表 B.2 监理工程师通知单

工程名称：浙江升豪机械有限公司分布式光伏发电项目

编号：KMJS-TZD-008

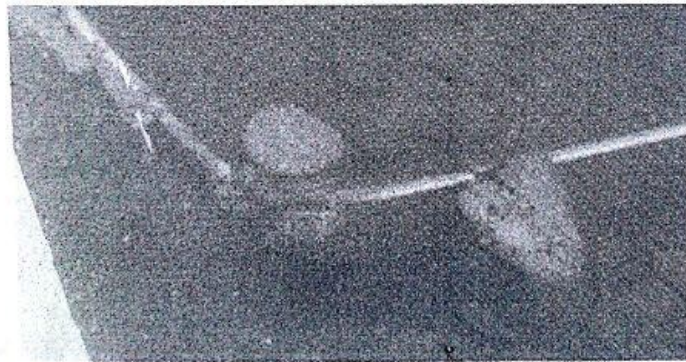
今（11月18日）我监理人员在巡视施工现场时，发现浙江升豪机械有限公司箱变基础的接地焊接及圈梁钢筋笼连接处未按规范施工（质量图片）。要求施工方按照施工规范及验收要求整改到位，完成后通知业主和监理单位验收合格后，方可进行下道工序。
